Uw brief van	Uw kenmerk	Ons kenmerk	Datum 25 december 2016
Onderwerp <i>naamgeving openbare ruimte</i>			Bijlage(n) 5 pagina's

- | 21. Raadsvoorstel Straatnaamgeving Rietgraaf (127/2016)
- | 22. Raadsvoorstel Straatnaamgeving Fabrieksweg, wijzigen geometrie (130/2016)

Aanmaak datum	Tekenaar	
02-11-2016	Jack Stax	
Datum	Wijziging tekening	
Datum	Accoord	Stadium
		Concept
Tekening Nummer:		508193
Schaal:	Formaat:	Projectnummer:
1 : 2000	A4	
Bestek:	Aantal bladen:	Bestandsnaam:
		508193.dgn
		Versie :
		1

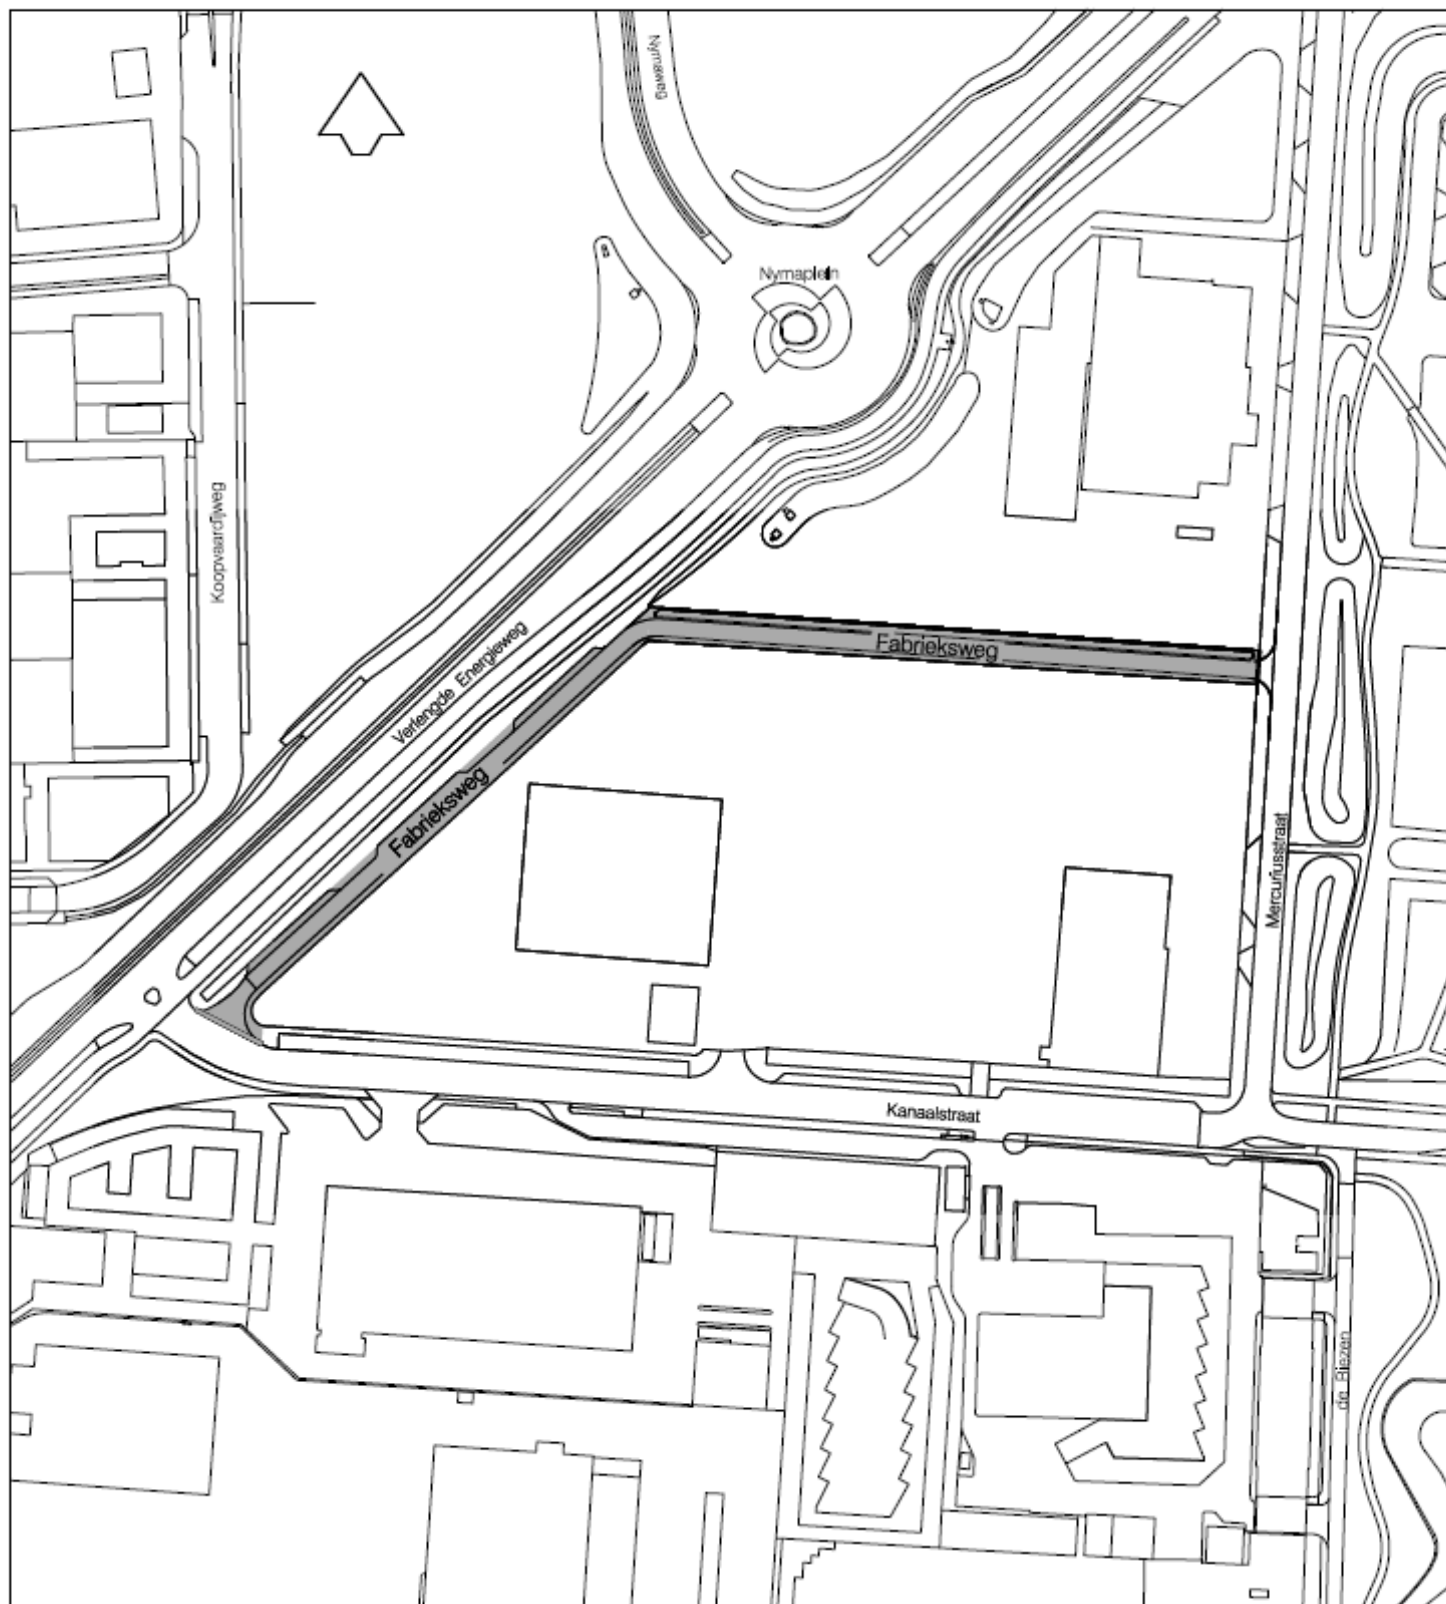
Op de tekening nummer 508193 versie 1, ontbreken de huisnummers. In raadsvoorstel 130/2016 is geen rekening gehouden met het in de BAG geregistreerde adres *Verlengde Energieweg 50 Nijmegen*. Dit adres is onverenigbaar met de door uw raad vastgestelde geometrie van de Fabrieksweg; zie bijgevoegde terugmelding via de BAG Viewer. Op de [website](#) van het Kadaster staat:

Omschrijving: Het huisnummer is gerelateerd aan openbare ruimte ID 0268300000000305 (Verlengde Energieweg). Dit strookt niet met de geometrie van openbare ruimte ID 02683000000001662 (Fabrieksweg) in het actuele brondocument met nummer RB 21-12-2016.

De Raad van de gemeente Nijmegen heeft op 21 december 2016 de geometrie van de Fabrieksweg in de woonplaats Nijmegen vastgesteld overeenkomstig tekening nummer 508193, versie 1 (zie bijlage) Het adres Verlengde Energieweg 50 Nijmegen ligt niet aan de Verlengde Energieweg, maar op de hoek van de Fabrieksweg en de Kanaalstraat.
